OGGETTO: Procedura di valutazione di impatto ambientale ai sensi dell’art.23 del D.Lgs 152/2006 così come modificato dal D.Lgs n.104 del 16 giugno 2017, relativa alla costruzione ed esercizio di un impianto di produzione di energia elettrica da fonte eolica sito nel Comune di San Severo (FG) e relative opere di connessione , “PARCO EOLICO SAN SEVERO LA PENNA” .

- ***Riscontro a nota prot.n.4743/0 del 27/02/2018 del Comune di San Severo – Area V Urbanistica e Attività Produttive***

**PARCO EOLICO San Severo La Penna
composto da 14 WTG da 3,40MW/cad.**

**Controdeduzioni a nota prot.n.4743/0 del
27/02/2018 del Comune di San Severo –
Area V Urbanistica e Attività Produttive**

(1) Masseria Bastia

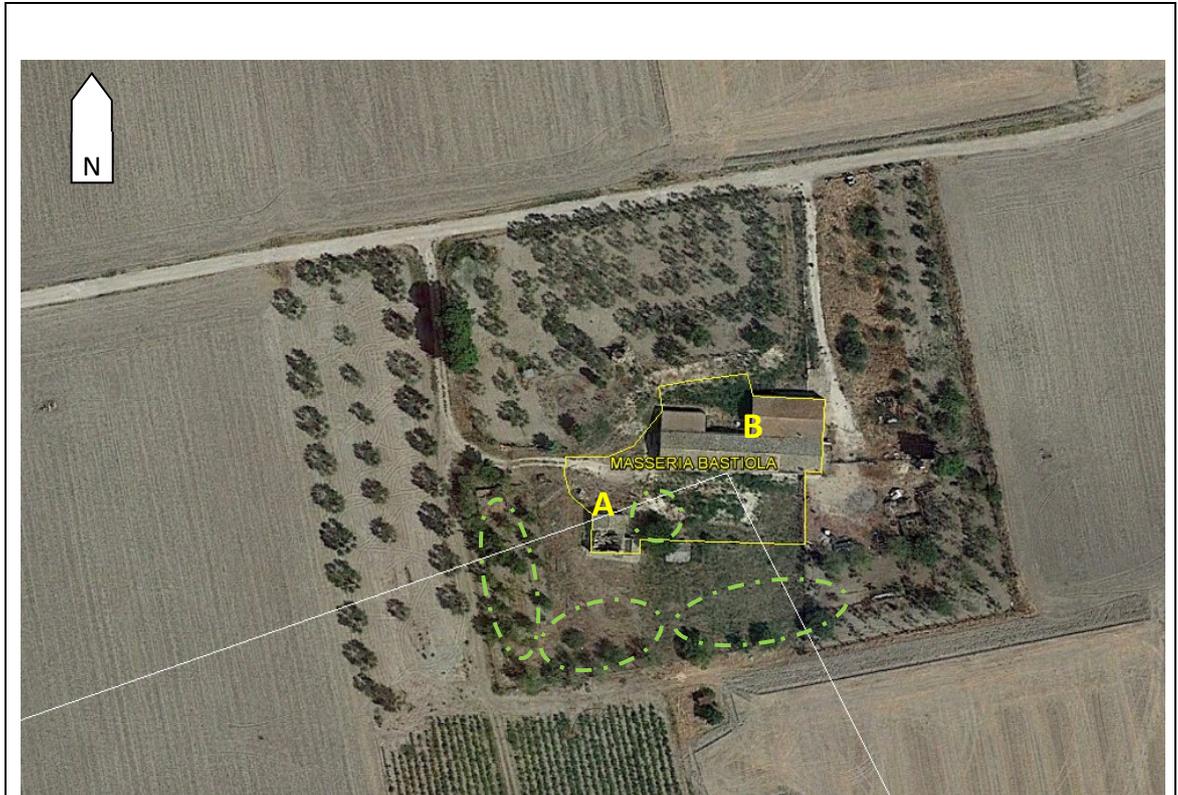
Nello specifico (si veda la planimetria allegata, che costituisce parte integrante del presente parere - All. "A") l'angolo di visuale dell'impianto eolico dalle masserie sopra riportate è generalmente molto ampio (>50°, pari alla meta dell'angolo di visione statica dell'occhio umano), in particolare dalle masserie "Bastia" (>80°), "Vitolo" (> 150°), "Bastiola" (> 100°) "Spino Santo" (>80°) e "Palombi" (> 60°), con indice di visione notevolmente critico in quanta ampiamente superiore all'unità.

Da una verifica effettuata con strumento CAD su mappa informatizzata l'angolo di visuale risulta al massimo di 87°. La visibilità dell'impianto è schermata dalle alberature nei pressi degli edifici e dall'ombreggiamento reciproco tra gli edifici stessi.

con linee bianche le linee di vista dal fabbricato più vicino al parco, verso le torri più esterne rispetto al quadro prospettico che inquadra il parco eolico di progetto e che quindi formano l'angolo di visuale (massimo teorico) con ADV pari a 87° , con linee in verde tratteggiate gli alberi, nei dintorni degli edifici, che mitigano l'impatto visivo.

Si ritiene pertanto la localizzazione dell'impianto compatibile con la Mass. Bastia.

Fig. 1 - Planimetria ortofotografica

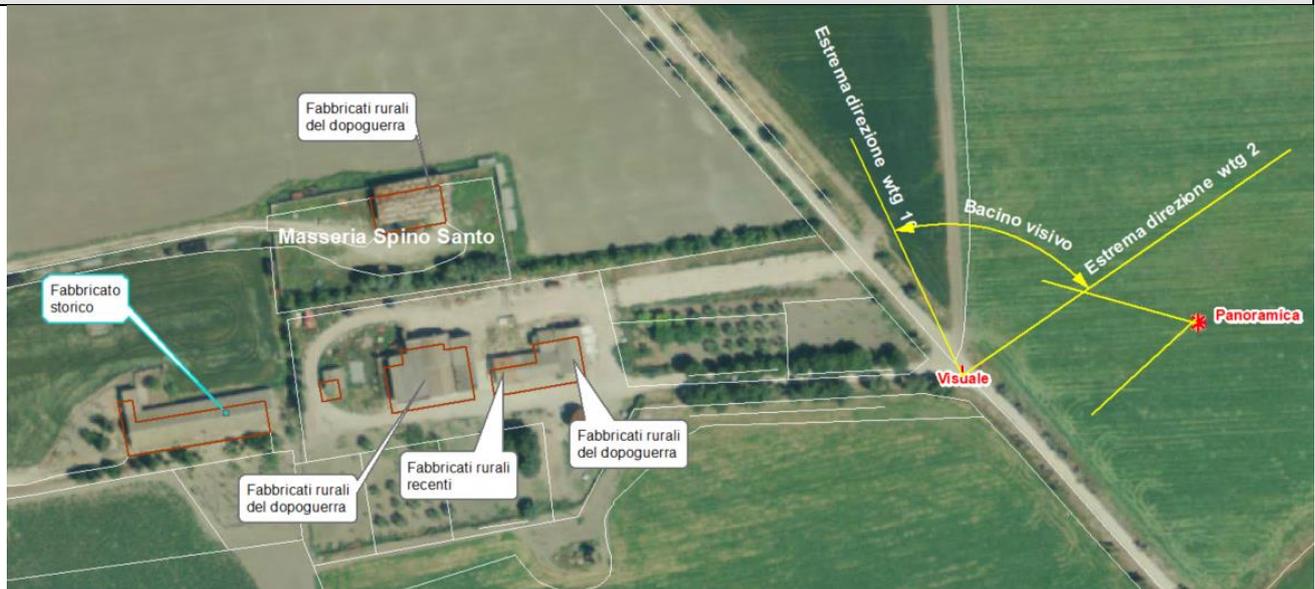
“Tenuto conto del sistema degli edifici rurali classificati A1 presenti nell’area d’intervento (Masseria "Bastia", Masseria "Vitolo", Masseria "Bastiola", Masseria "Sabbatella", Masseria "Spino Santo", Masseria "Palombi" e Masseria "Celentano"), dopo ampia ed approfondito esame (si veda la planimetria allegata), si ritiene l’impianto eolico non compatibile con gli elementi di valore riconosciuti dal Piano Urbanistico Generale vigente (Tav. d7.1 del P.U.G.), in quanto lo stesso interferisce in modo diffuso con il sistema degli edifici rurali classificati A1 presenti nell’area d’intervento, sia in termini di ampiezza degli angoli di visuale tra i medesimi edifici rurali e l’impianto eolico, sia in termini di interferenza visiva tra gli stessi edifici rurali. Nello specifico (si veda la planimetria allegata, che costituisce parte integrante del presente parere - All. "A") l’angolo di visuale dell’ impianto eolico dalle masserie sopra riportate è generalmente molto ampio (>50°, pari alla meta dell’angolo di visione statica dell’occhio umano), in particolare dalle masserie "Bastia" (>80°), "Vitolo" (> 150°), "Bastiola" (> 100°) "Spino Santo" (>80°) e "Palombi" (> 60°), con indice di visione notevolmente critico in quanta ampiamente superiore all’unita.”

In figura 1 è riportata l'ortofoto del fabbricato segnalato come A1 (scheda 92) nel PUG, ovvero Masseria Spino Santo. Con linee gialle è indicata l'area del bacino visivo massimo planimetrico tra le due torri (wtg10 e wtg2) più esterne del parco rispetto al quadro prospettico che inquadra l'impianto e che quindi formano l'angolo di visuale (massimo teorico); con linee rosse sono delineati gli edifici che occludono la vista del parco, unitamente alle alberature presenti, come si evince dalla figura n.2.

- non sia possibile percepire il parco eolico nella sua interezza;
- la presenza di ostacoli naturali di fatto inibiscono la vista di alcune turbine. In particolare dall'immagine si evidenzia che è possibile valutare la consistenza visiva solo per alcuni aerogeneratori, quelli più prossimi alla masseria; per gli altri, tale possibilità risulta molto ridotta: Pertanto, il parco genera una non significativa intrusione ottica verticale ed orizzontale rispetto alla masseria, occupando solo una porzione molto ridotta della visuale.
- gli aerogeneratori visibili riprendono le linee verticali degli alberi e dei pali esistenti, risultando complessivamente coerenti con la morfologia naturale ed artificiale dei luoghi.

Pertanto con riferimento alla potenziale interferenza visiva dalla masseria, la realizzazione del parco è compatibile con la salvaguardia dei valori paesaggistici della Masseria Spino Santo.
